INFORME DE HITO DE CONTROL N° 091-2024-OCI/5336-SCC

EJECUCIÓN DEL SALDO DE OBRA DEL PROYECTO DE INVERSIÓN PÚBLICA: "MEJORAMIENTO DEL SERVICIO EDUCATIVO EN LAS INSTITUCIONES EDUCATIVAS SECUNDARIAS SAMUEL DEL ALCÁZAR, VALENTÍN PANIAGUA CORAZAO EN LOS CCPP LLANGODEN ALTO Y LANCHECONGA, DISTRITO DE LAJAS, HUAMBOS, PROVINCIA DE CHOTA, CAJAMARCA" (CUI N° 2289336)

HITO DE CONTROL N° 7 - CULMINACIÓN DE LA OBRA

IMAGEN N° 5
VISTA EN PLANTA DE SS.HH. VARONES Y SS.HH. DAMAS

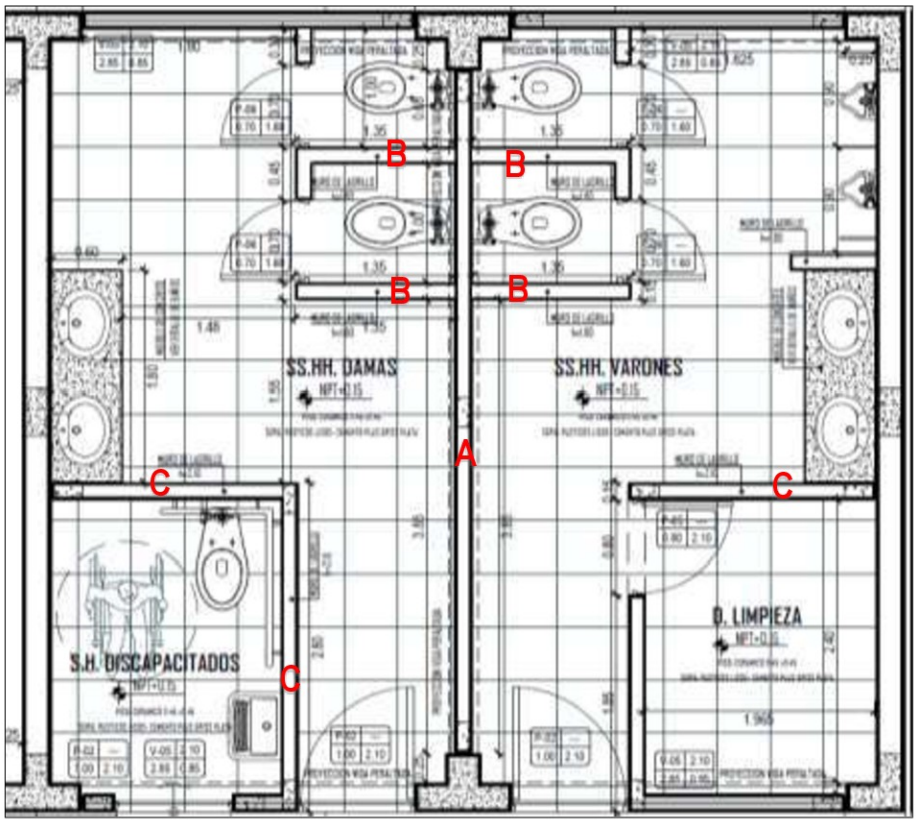
Al respecto, de la revisión de los planos de la especialidad de arquitectura: *"PLANTA DESARROLLO – MODULO 01 – PRIMER NIVEL"* (A-01), se evidencia que el muro en cuestión, está proyectado desde el nivel de piso hasta la altura de la viga peraltada, distinto a los otros muros de división interior de los servicios higiénicos de damas y varones, para los cuales su altura es menor, según se muestra a continuación:

En la imagen previa de observa cuatro (4) muros bajos de 1.80m y tres (3) muros bajos de 2.10m de altura, no especificando la altura del muro divisorio de los ambientes de servicios higiénicos; sin embargo, en el plano *"CORTES DESARROLLO – CORTE: C-C"* lamina "A-04", se puede evidenciar que, la proyección del muro que divide los servicios higiénicos de las mujeres del de los varones, va desde el piso hasta la altura de la viga peraltada, tal como se muestra a continuación:

Por lo que, el muro ejecutado a una altura de 2.07m, no solo podría significar un incumplimiento contractual al no estar conforme a los planos del expediente técnico; sino que también podría afectar la privacidad y seguridad de los estudiantes (mujeres y varones) que hagan uso de los servicios higiénicos, ya que la altura del muro divisorio puede permitir el acceso visual de un ambiente a otro.

IMAGEN N° 17
ARO DE BASKET Y ARCO DE FUTBOL DE ACUERDO AL EXPEDIENTE TÉCNICO CONTRACTUAL

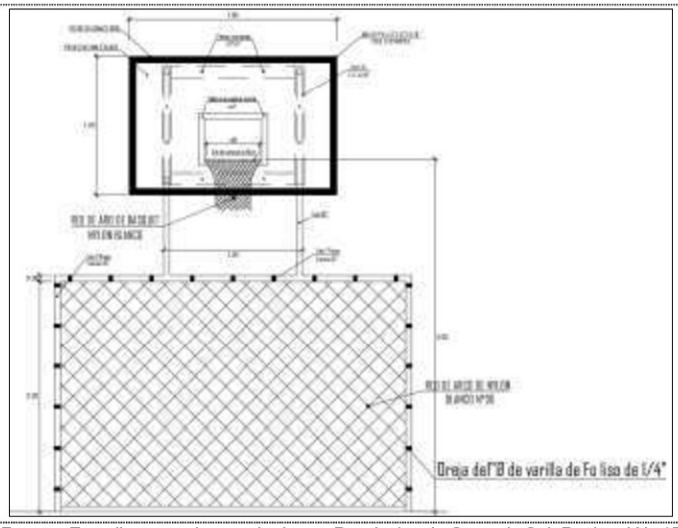
Las canastas de básquet y los arcos de fulbito instalados no cuentan red de nylon; además, no cuentan con ganchos o accesorio para asegurar la instalación de dicha malla.

Al respecto, en el plano *"ARQUITECTURA - DETALLE DE LOSA DEPORTIVA" lamina "D-15"*, se observa que, tanto el aro de básquet como el arco de fulbito deberían contar con red de nylon blanco, *enganchado a la "Oreja de1"Ø de varilla de Fo liso de 1/4",* según se aprecia.

IMAGEN N° 18
DETALLE DEL TABLERO DE BASQUET SEGÚN EL EXPEDIENTE TÉCNICO CONTRACTUAL

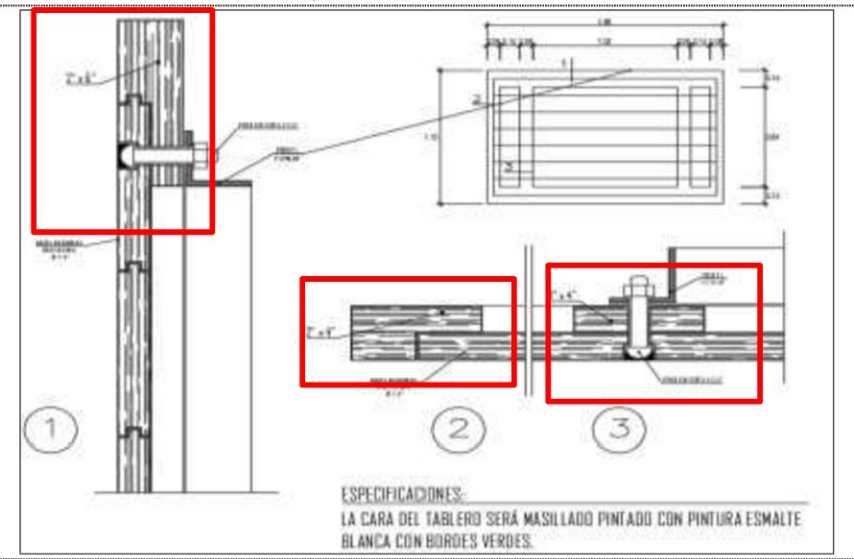
Asimismo, en dicho plano se indica las características del tablero de básquet, detallando las secciones 1, 2 y 3, mismas que presentan un refuerzo con madera de 2 pulgadas de espesor; además, se precisa que el tablero será de color blanco con bordes verdes, tal como se muestra a continuación:

Sin embargo, como podemos observar en la imagen N°16 *"PARTE POSTERIOR DEL TABLERO DE BASKET"*, no se aprecia el refuerzo de 2 pulgadas, ni tampoco los bordes de color verde.

IMAGEN N° 19
DETALLE DEL TABLERO DE BASQUET SEGÚN EL EXPEDIENTE TÉCNICO CONTRACTUAL

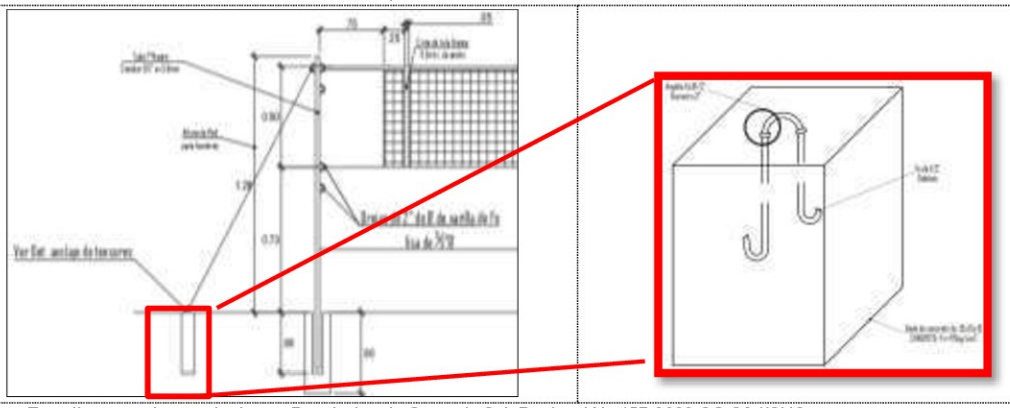
En el plano *"ARQUITECTURA - LOSA DEPORTIVA"* lamina *"D-16"*, presenta los detalles de la red de vóley, tensores y parantes, tal como se presenta a continuación:

Sin embargo, durante la inspección realizada a la obra no se pudo evidenciar los tensores instalados, ni tampoco la red de nylon, tal como lo precisa el plano antes citado.

IMAGEN N° 21
SEPARACIÓN ENTRE EL MODULO 1 Y ESCALERA DE ACCESO

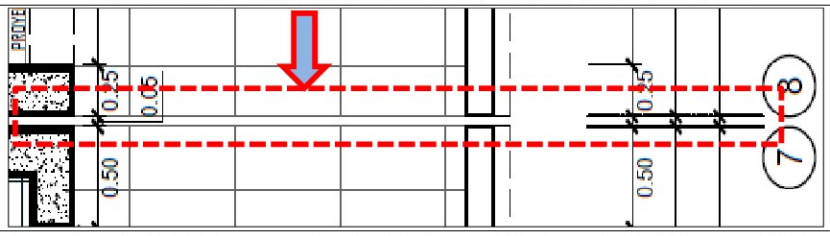
El plano "ARQUITECTURA - *PLANTA DESARROLLO – MODULO 01 – SEGUNDO NIVEL" – "Lamina A-02"*, contenido en el expediente técnico, muestra entre los ejes 7 y 8 una separación entre el módulo 1 y la escalera, según se muestra:

Al respecto, la separación de 5cm cumple la función de junta sísmica entre la escalera y módulo, tal como se detalla en los planos, por lo que debieron ser cubiertas con tapa juntas metálicas[6] a fin de dar continuidad a la circulación de los alumnos, docentes y personal administrativo de la institución educativa.

IMAGEN N° 24
LUMINARIAS DE EMERGENCIA EN SECRETARIA Y AULA PEDAGÓGICA SEGÚN PLANOS

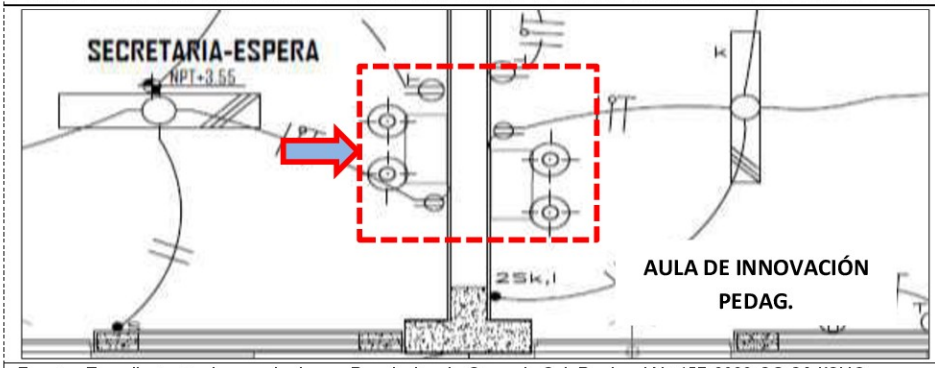
Al respecto, el plano *"INSTALACIONES ELECTRICAS MODULO 1 - SEGUNDA PLANTA"*, lamina *"IE-03"*, indica la instalación de luminarias de emergencia en los ambientes, secretaría, aula de innovación pedagógica, tal como se muestra en la siguiente imagen:

IMAGEN N° 42
JUNTAS DE DILATACIÓN SEGÚN EL EXPEDIENTE TÉCNICO

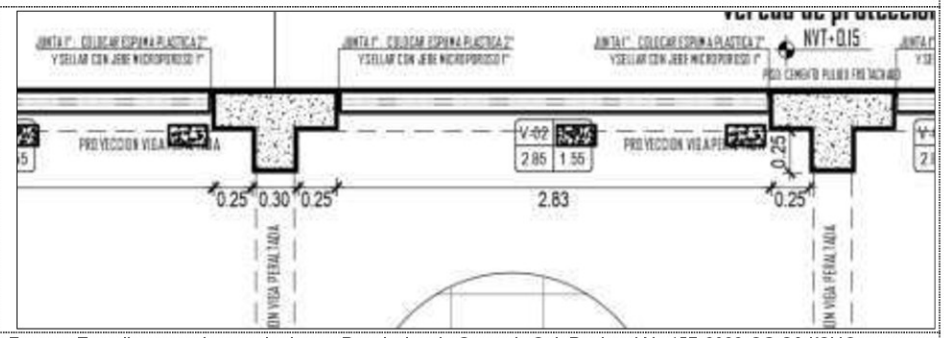
Los planos de la Especialidad de Arquitectura del expediente técnico indican la ubicación de estas juntas, tal como se muestra a continuación:

IMAGEN N° 50
PARAPETO EN EL FRONTIS DEL SEGUNDO NIVEL DEL MÓDULO 1

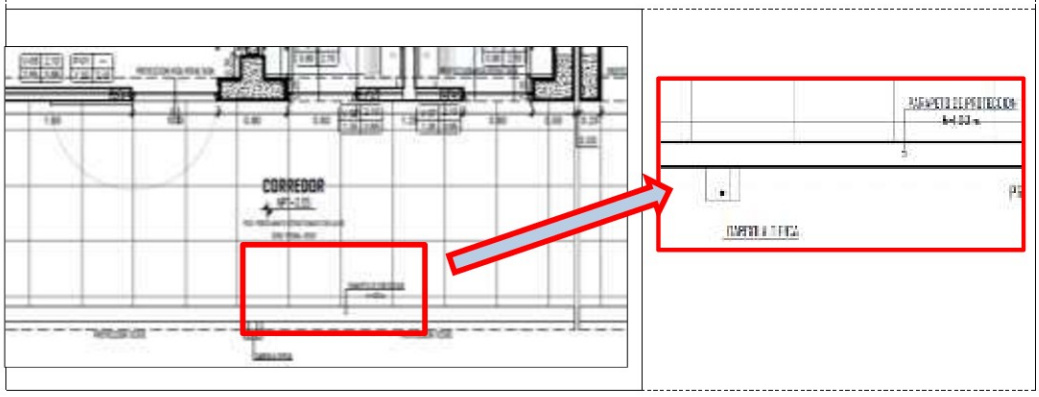
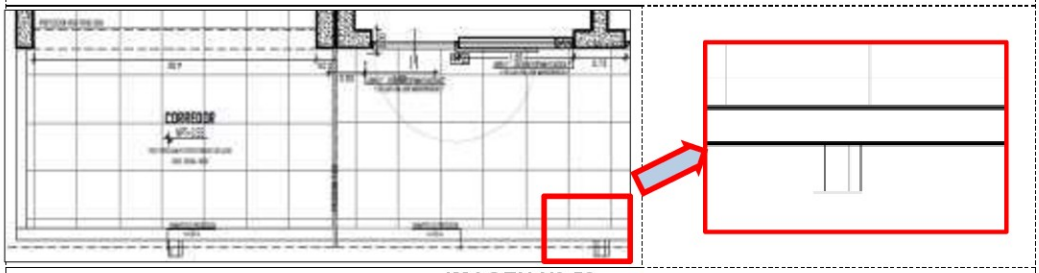
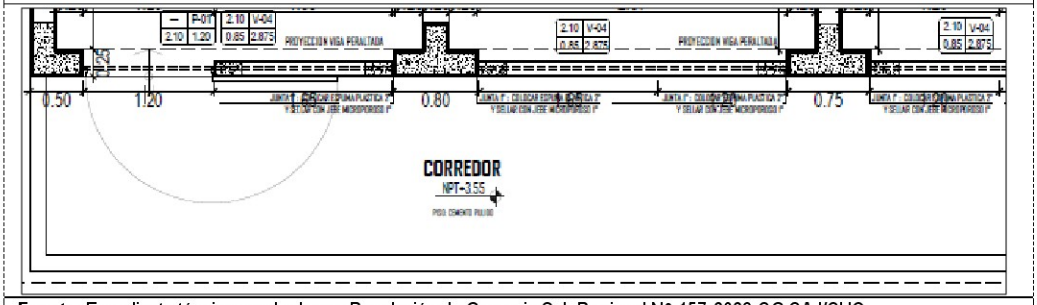
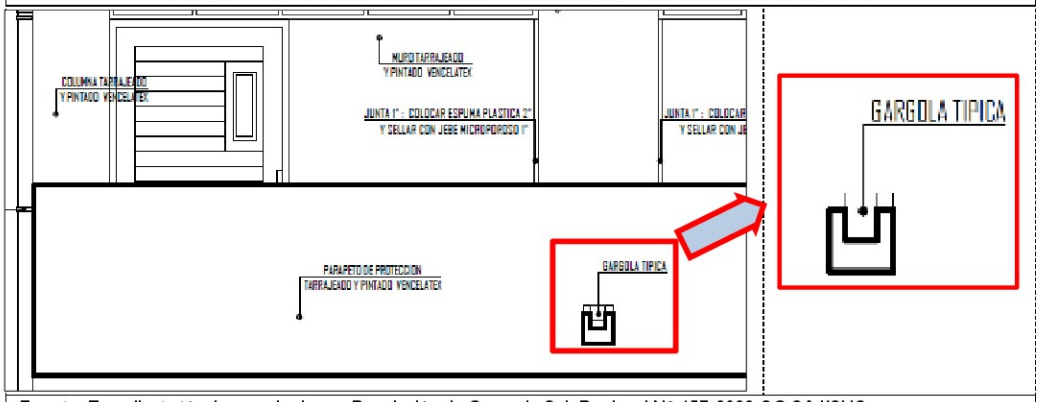
Los planos "ARQUITECTURA - PLANTA DESARROLLO - MODULO 01 - SEGUNDO NIVEL" lamina "A-02", "ARQUITECTURA - PLANTA DESARROLLO - MODULO 02 - SEGUNDO NIVEL" lamina "A-10", "ARQUITECTURA - PLANTA DESARROLLO - MODULO 03 - SEGUNDO NIVEL" lamina "A-17", correspondientes a los módulos 1, 2 y 3 indican que el parapeto[7] debe ser continuo en todo el frontis del segundo nivel de dichos módulos, tal como se muestra en las siguientes imágenes:

Como se puede observar, los parapetos del segundo nivel debieron construirse continuamente, incluso en aquellos puntos donde se ubican las gárgolas, corroborándose con el plano *"ARQUITECTURA - ELEVACIONES DESARROLLO - ELEVACION: E-03"*, lamina *"A-06"*, que muestra la elevación frontal del módulo de acuerdo a la siguiente imagen:

Considerando lo expuesto, se puede inferir que la Obra debió culminarse con el parapeto sin cortes en todo el segundo nivel de los tres (3) módulos; sin embargo, durante la visita de inspección a la Obra se advirtió cortes en los puntos donde se encuentra ubicado las gárgolas, tal como se muestra a continuación:

IMAGEN N° 57 VISTA EN PLANTA	IMAGEN N° 58 VISTA LATERAL DERECHA

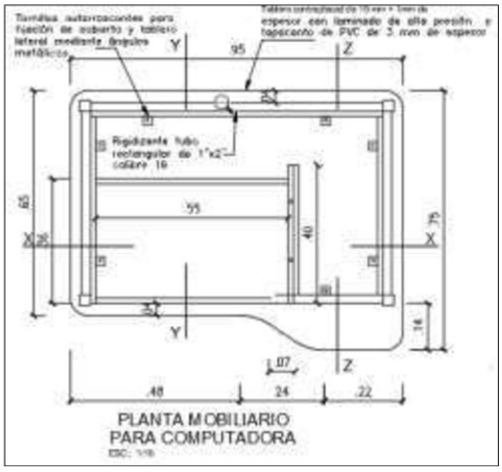
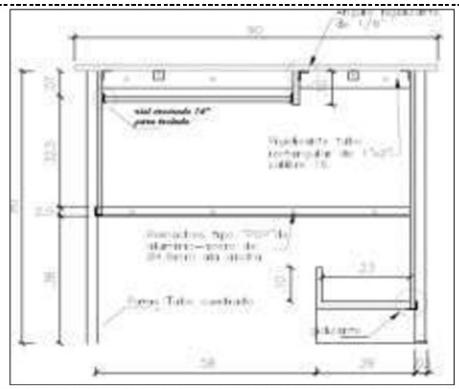
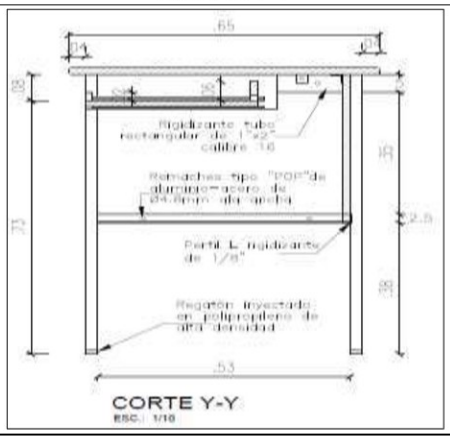
El Plano *"DETALLE DE MOBILIARIO PARA COMPUTADORA"* lamina *"D-24"*, indica las dimensiones, forma y detalles del mobiliario, que el Contratista debio dejar instalado en el aula de innovacion pedagógica, tal como se muestra en las siguientes imágenes:

Al respecto, en las imágenes se detalla como debió construirse el mobiliario, respetando los planos aprobados por la Entidad; sin embargo, se advirtió incongruencias de forma de construcción y materiales utilizados, los cuales de detallan a continuación:

CUADRO N° 4		
CARACTERÍSTICA DEL MOBILIARIO SEGÚN EL EXPEDIENTE TÉCNICO	**CARACTERÍSTICA EVIDENCIADA POR LA COMISIÓN DE CONTROL**	**IMAGEN QUE MUESTRA LO DESCRITO**
Tapacanto de PVC	Tapacanto de material distinto al PVC

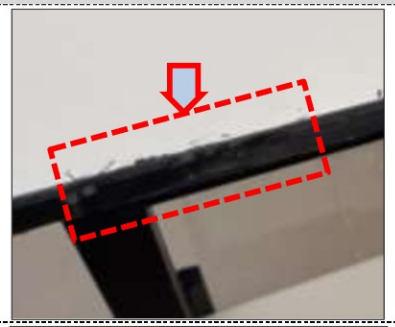
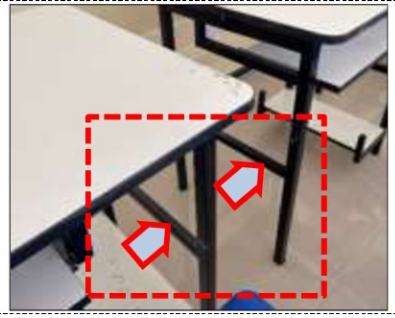
Perfil L rigidizante de 1/8"	Tuvo cuadro que cumpliría la función del rigidizante.

IMAGEN N° 64 DESNIVEL ENTRE PAÑOS DE LOSA DEPORTIVA	IMAGEN N° 65 DESNIVEL ENTRE PAÑOS DE LOSA DEPORTIVA
IMAGEN N° 66 **FISURA EN UNO DE LOS PAÑOS DE LOSA DEPORTIVA**	**IMAGEN N° 67** **ACABADO EN GRADERÍOS DE LOSA DEPORTIVA**

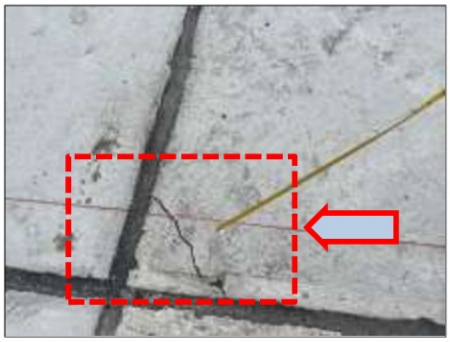
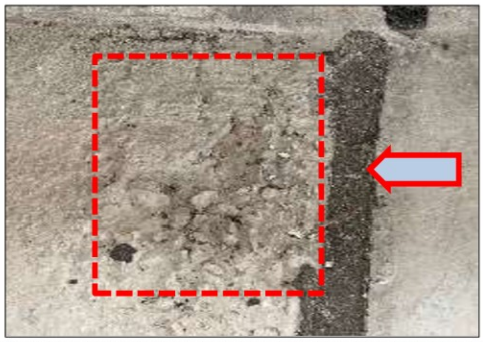
esto se suma, que al momento de vaciar el concreto en la losa deportiva, no se tomó en cuenta, el bombeo necesario para evacuar agua producto de lluvias o de limpieza de la losa deportiva. Ante esto, se ha planteado, realizar un vaciado de concreto [...] para uniformizar el nivel de toda la plataforma y a la vez, dar el bombeo adecuado para evacuación de aguas hacia las cunetas laterales." (Negrita con subrayado agregado)

IMAGEN N° 70
NIVEL DE PISO EN PATIO UBICADO ENTRE LOS MODULOS 1 Y 3

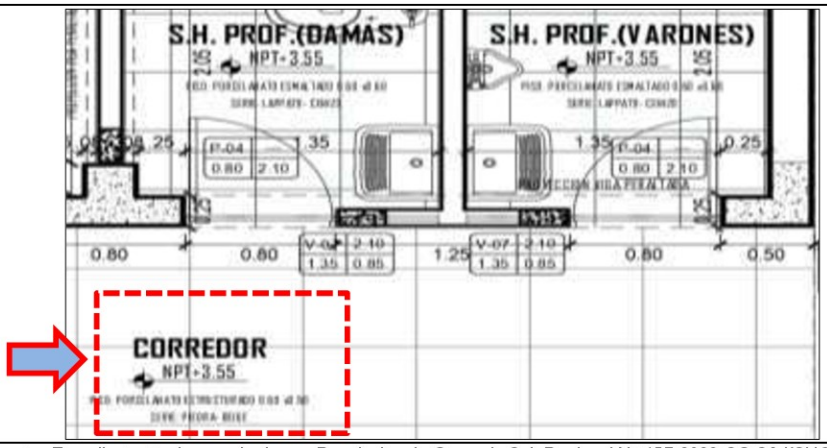
El plano *"ARQUITECTURA – PLANTA DESARROLLO – MODULO 01-SEGUNDO NIVEL"* – lamina *"A-02"*, indica que el piso del corredor deberá ser de *"PORCELANATO ESTRUCTURADO 0.60x0.60 – SERIE: PIEDRA – BEIGE"*, en toda el área, tal como se muestra en la siguiente imagen:
